Informe Consolidado de Solicitud de Aclaraciones, Rectificaciones y/o Ampliaciones Complementario al Estudio de Impacto Ambiental del Proyecto "Minera Florida 100"

Nombre del Titular : MINERA FLORIDA LTDA.
Nombre del Representante Legal : Richard Alejandro Ortiz Faúndez
Dirección : Camino El Asiento S/N

El presente Informe Consolidado de Solicitud de Aclaraciones, Rectificaciones o Ampliaciones al Estudio de Impacto Ambiental del proyecto "Minera Florida 100", contiene las observaciones generadas en virtud de la revisión de la Adenda.

Figura 1: Planos de diseño.

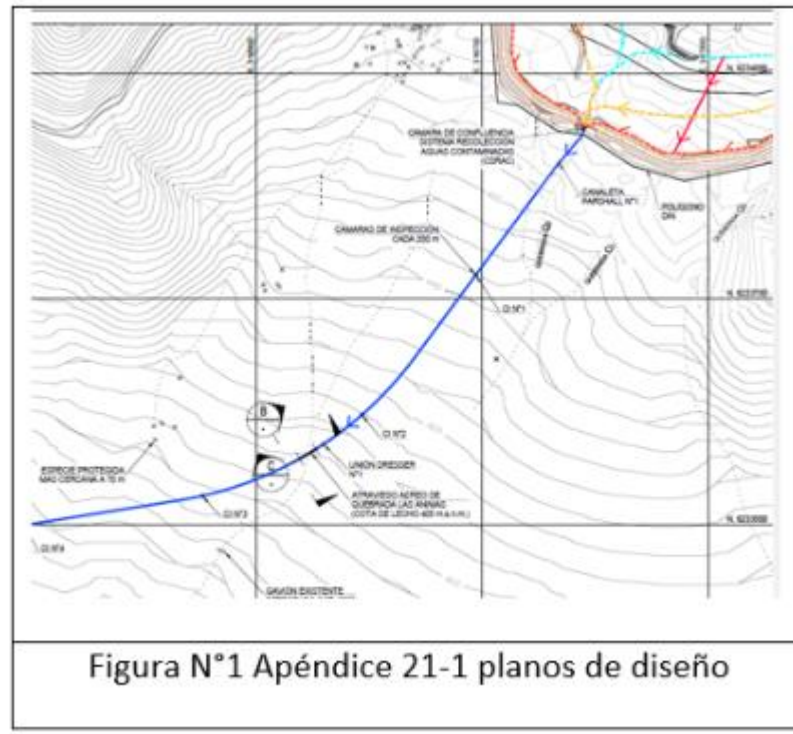
De acuerdo con lo anterior, se solicita al titular aclarar los nuevos atravesos y las actividades asociada a la instalación y mantención de estos, entregando toda la información requerida para la evaluación ambiental del proyecto.

Figura 8. a) Rodales de bosque Nativo de preservación; b) Ejemplares de *Persea lingue*, en línea amarilla punteada, que quedan fuera del polígono clasificado como BNP; c) Individuo de *Persea lingue* (313334,00 E; 6235139,00 N) fuera del límite del polígono de BNP.

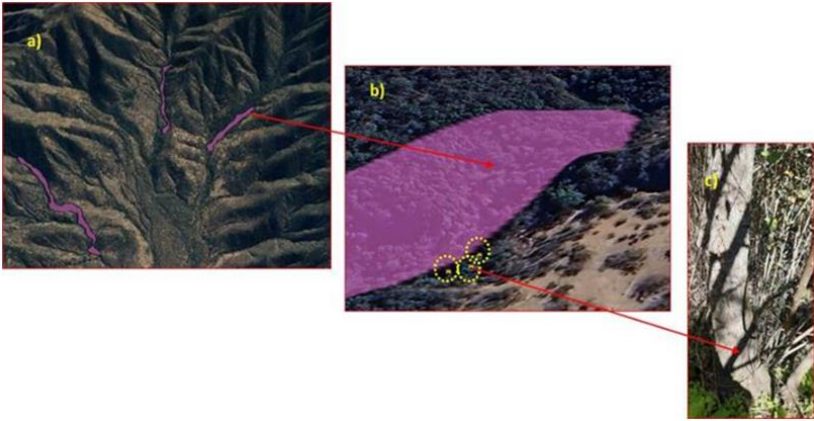
constituyen bosque nativo y en efecto de preservación, como muestra la Figura 8, que posiciona un ejemplar de *Persea lingue* (313334,00 E; 6235139,00 N) en el borde y fuera del polígono de BNP.

Figura 12. a) Medida conversión de bosque nativo degradado bosque nativo de preservación; b) Bosque 3, ejemplar de *Persea lingue* en el sitio de la medida (quebrada); c) Quebrada con ejemplares de otras especies muertas y secas; d) Bosque 1, espinal; e) Bosque 3, rodal de bosque mixto.

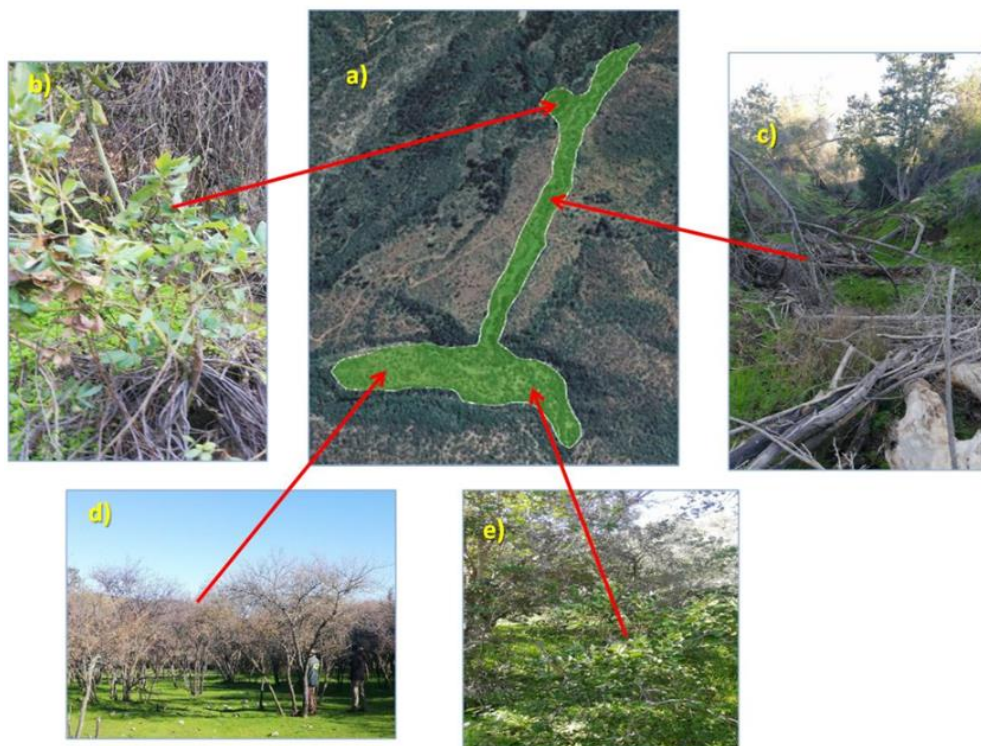
En el sitio seleccionado (Figura 4 del Apéndice 11-3 del Anexo 11 de la Adenda Complementaria) se presentan 3 formaciones de bosques distintos del Tipo Forestal Esclerófilo, con diferentes estados sucesionales y grado de alteración o perturbación, diferente composición de especies, diferente estructura vertical, diferente estructura de tamaños y distinto origen actual, para los cuales el experto ha propuesto una densidad de plantación única (612 plantas/ha) y 7 especies (*Quillaja saponaria*, *Cryptocaria alba*, *Peumus boldus*, *Lithrea caustica*, *Persea lingue*, *Citronella mucronata* y *Drimys winteri*), según Tabla 46 del Informe de experto (Apéndice 11-3, de la Adenda Complementaria).

Estos dos subtipos se ubican en una meseta de río, sector plano, con fuerte alteración antrópica.

Bosque 3. Subtipo forestal Bosques hidrófilos de quebradas (Donoso, 1981). Corresponde a una quebrada con alto grado de alteración y degradación, con presencia de la ECC *Persea lingue*, por lo tanto, constituye un Bosque Nativo de Preservación, sin presencia de agua, donde se encuentra a esta ECC con un número significativo de individuos muertos por la falta de agua, la que alguna vez hubo, hoy solo se abastece por las lluvias ocasionales. En las Figuras 12 b) y c), se presenta el sitio de la medida.
